Miljøforeningen Akerselvas Venner
Postboks 4492 Nydalen
0403 Oslo

Oslo, 3. oktober 2004

FORELØPIGE MERKNADER TIL IGANGSATT REGULERINGSARBEID FOR VULKAN

Vedlegg: Skisse for Cuba amfi

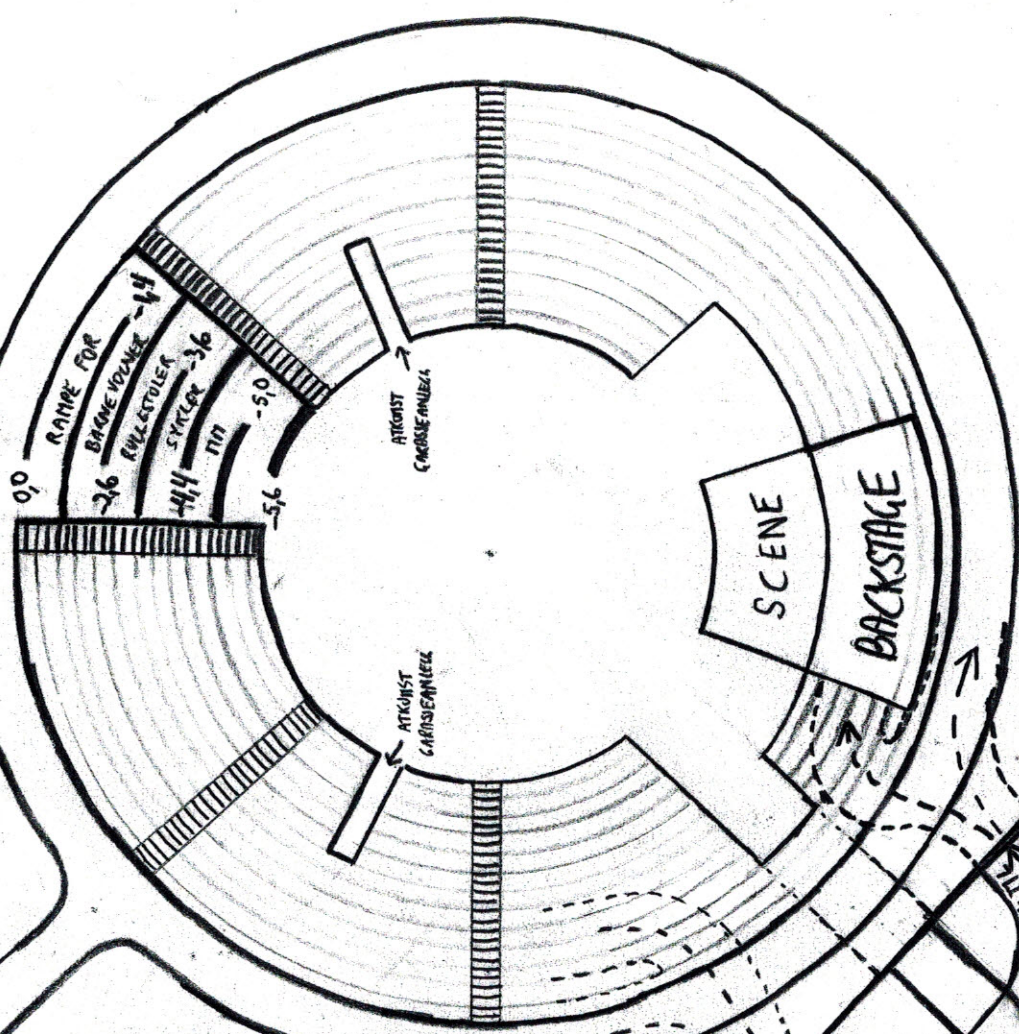
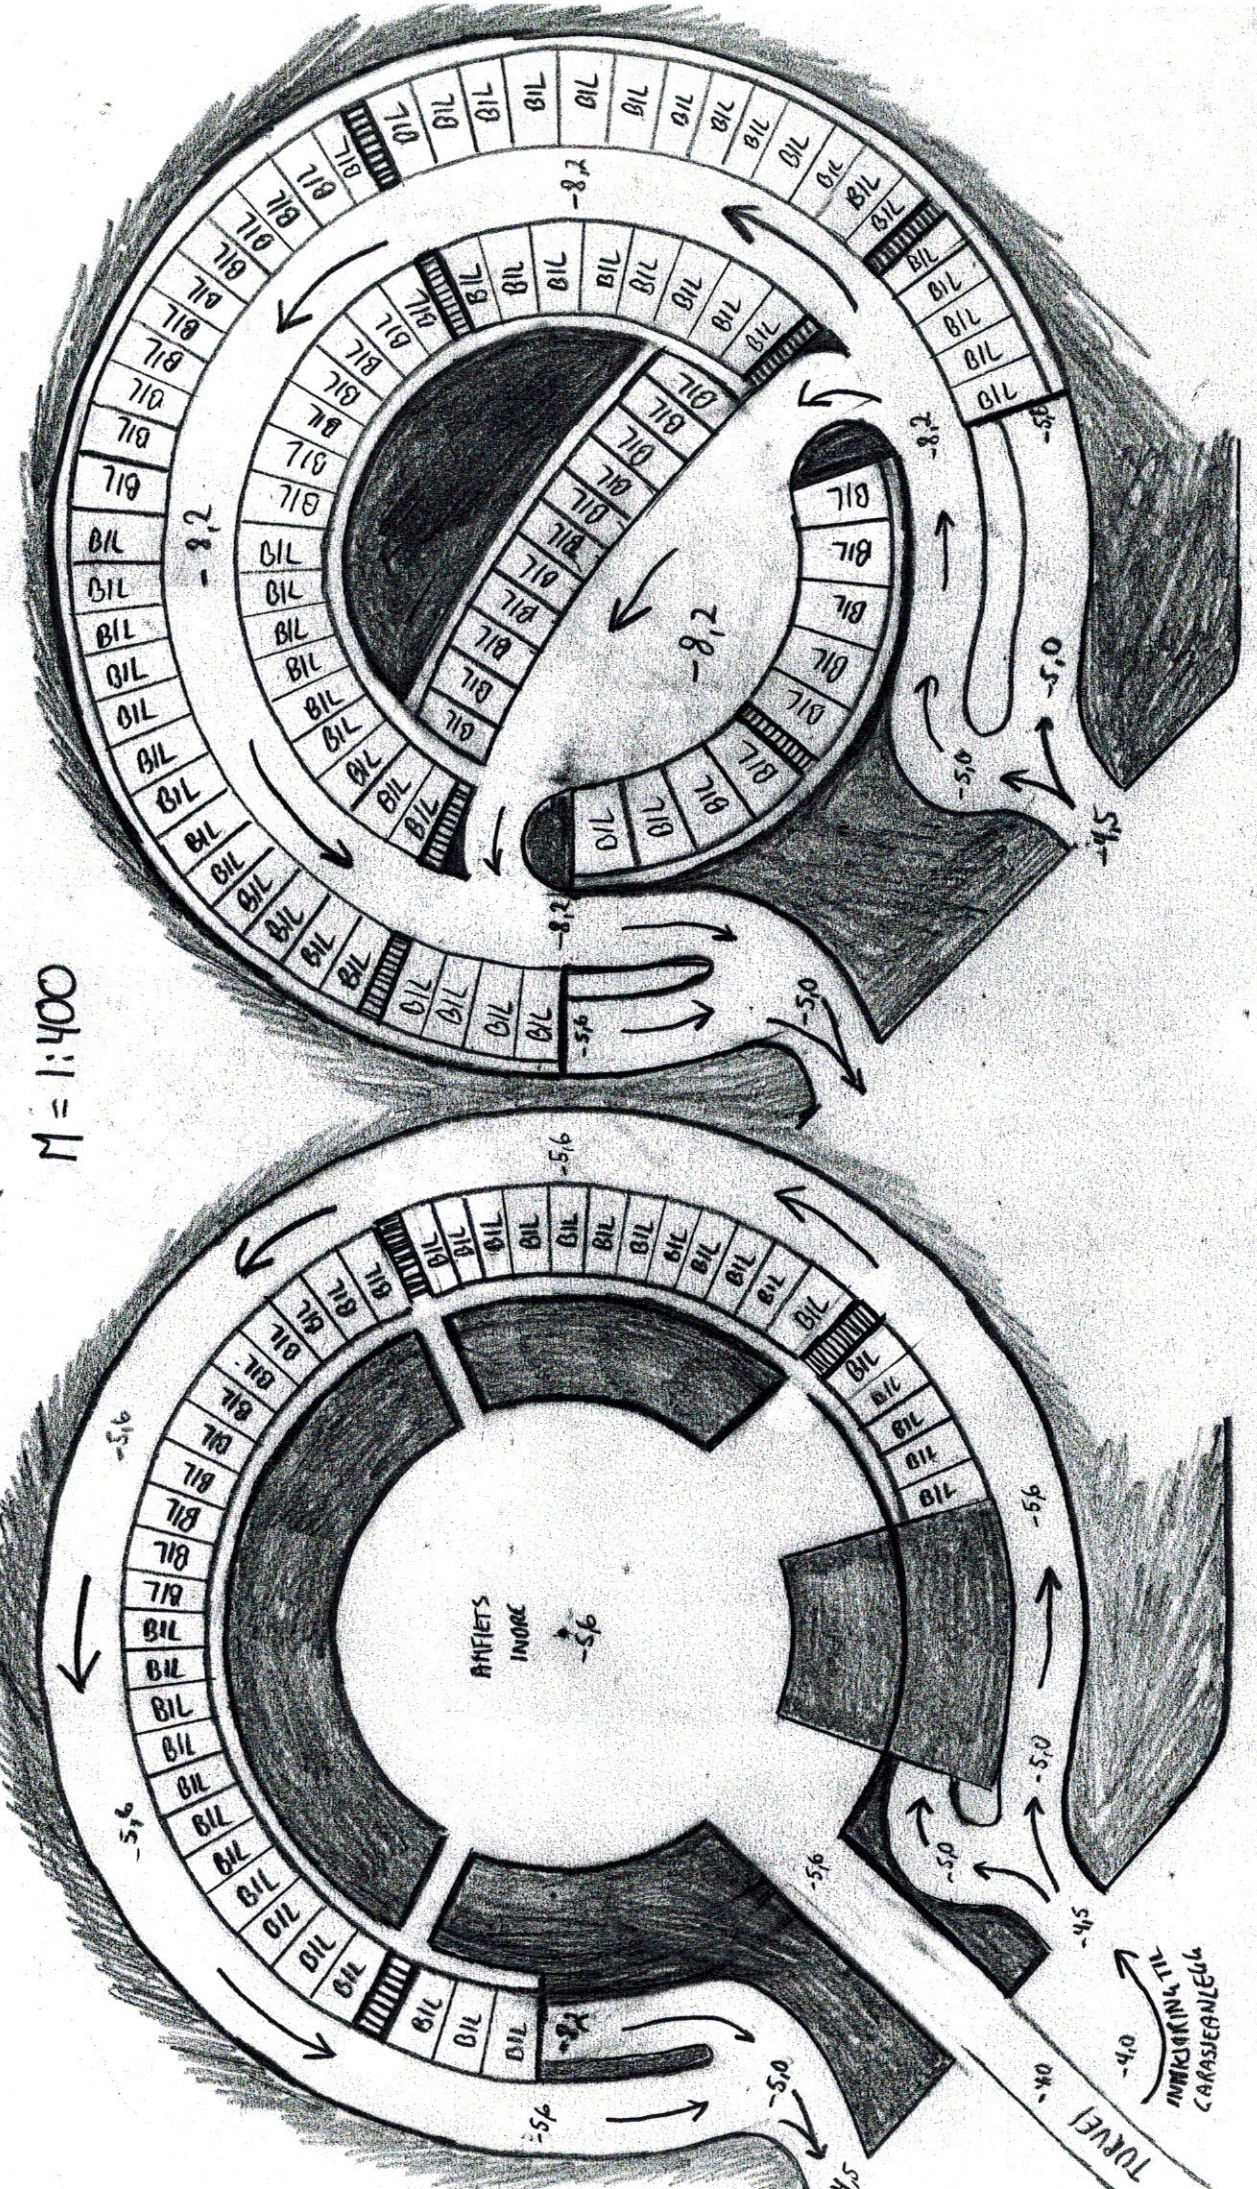
For å sikre en god gang- og sykkelatkomst fra Cuba-ringen og ned i den såkalte Elvegata (som nettopp ikke går langs elva, men vest for det nye og gamle broverkstedet) anbefaler vi å føre gang- og sykkelveien fra dagens Cuba-ring via et rampesystem ned i det indre av et nedsenket Cuba-amfi (bydelsutvalget har enstemmig vedtatt å gå inn for at det bygges et amfi i Cuba-ringen) og deretter i en kort tunnel ut på den vestre delen av parkeringsplassen. Tunnelen kan samtidig tjene som transportvei inn i amfiets indre i forbindelse med scenerigging i amfiet. Vedlagte skisse viser hvordan dette kan løses, her i kombinasjon med et parkeringsanlegg over to etasjer under amfiet.
